府民公募型安心・安全整備事業

(府民提案型) <既要望>)

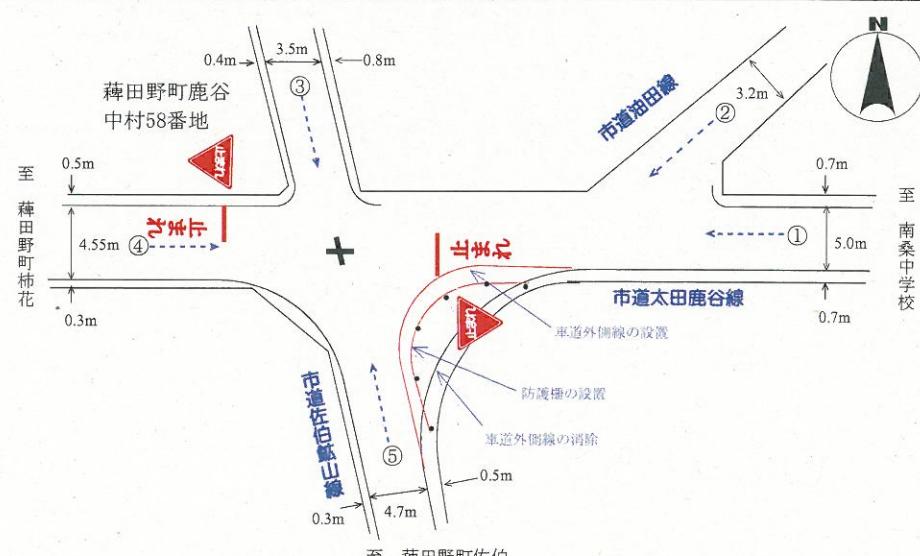
整理番号	56	写真
交通安全施設	一時停止	
所在地	亀岡市保津町風呂ノ本1-1先交差点	
現在の状況	提案場所は住宅地内で、交通量は少なく、市道風呂ノ本線は府道嵯峨亀岡線に通じている。見通しの悪い丁字型の交差点である。	
要望内容	市道保津42号線と市道風呂ノ本号線交差点部に一時停止規制実施要望。 受理番号351(6月29日)	
位置図		交差点図面
対応案	現場調査した結果、市道風呂ノ本線が主道路であることから、従道路である市道保津42号線に一時停止規制を実施する措置を講じることとする。 道路管理者に対して、車道外側線及び路面表示（クロスマーカー）の設置を依頼。

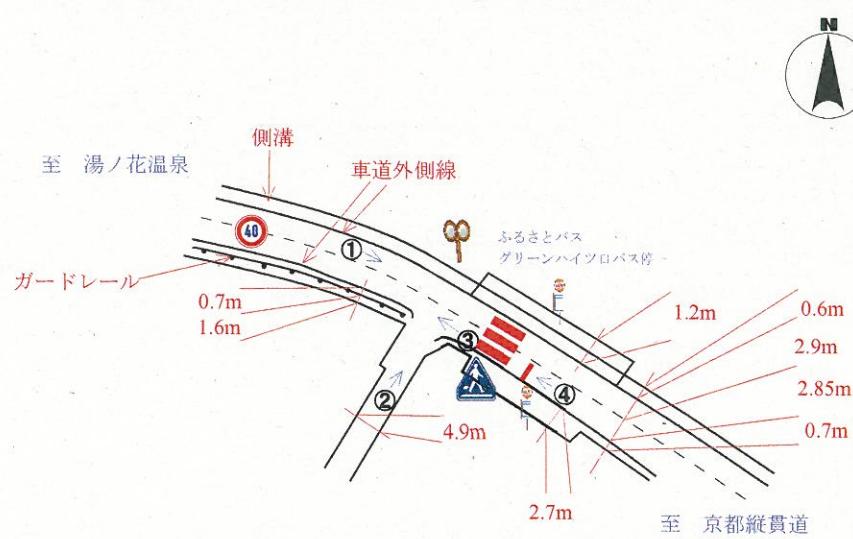
整理番号	57	写真
交通安全施設	一時停止	①  ②  ③ 
所在地	亀岡市稗田野町鹿谷中村58番地先交差点	④  ⑤ 
現在の状況	要望場所の周囲は、田畠となっている。 南東方向に稗田野小学校がある。	交差点図面
要望内容	市道佐伯鉱山線と市道太田鹿谷線交差点部に一時停止規制実施要望。 受理番号352（6月29日受理）	
位置図		
対応案	提案どおり実施する措置を講じることとする。 なお、道路管理者による交差点の改良（コンパクト化）の整備等道路環境の整備措置が講じられることを条件として実施する。

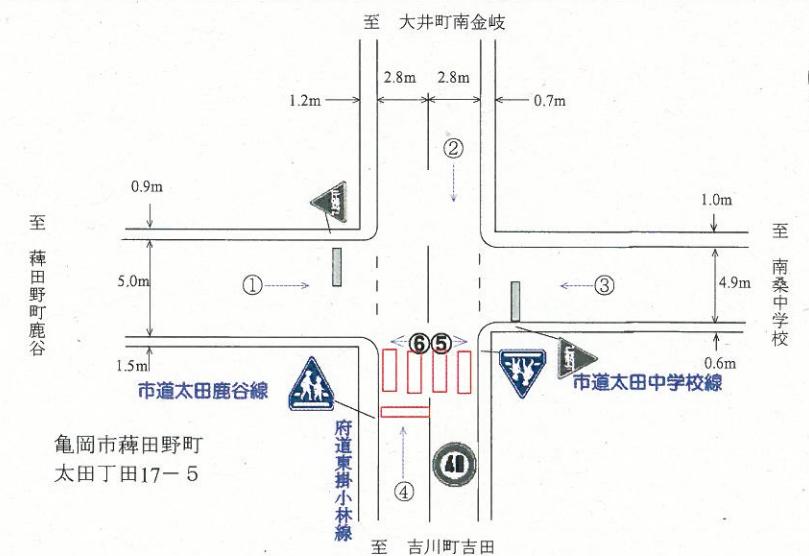
整理番号	58	写真
交通安全施設	横断歩道	①  ② 
所在地	亀岡市薄田野町佐伯下峠先交差点	③  ④ 
現在の状況	交通規制 交差点画面記載のとおり。 周辺の環境 湯ノ花温泉に通じる市道湯ノ花温泉線で住宅が点在する地域で湯ノ花温泉から下り勾配のカーブ地点である。	交差点画面
要望内容	市道湯ノ花温泉線を横断するための横断歩道要望。 受理番号355（6月28日）	
位置図		
対応案	提案場所については、カーブ地点で見通しが悪いことから、歩行者の横断場所として指定することは、適当でないと判断する。 安全対策については、道路管理者等と連係して推進することとする。
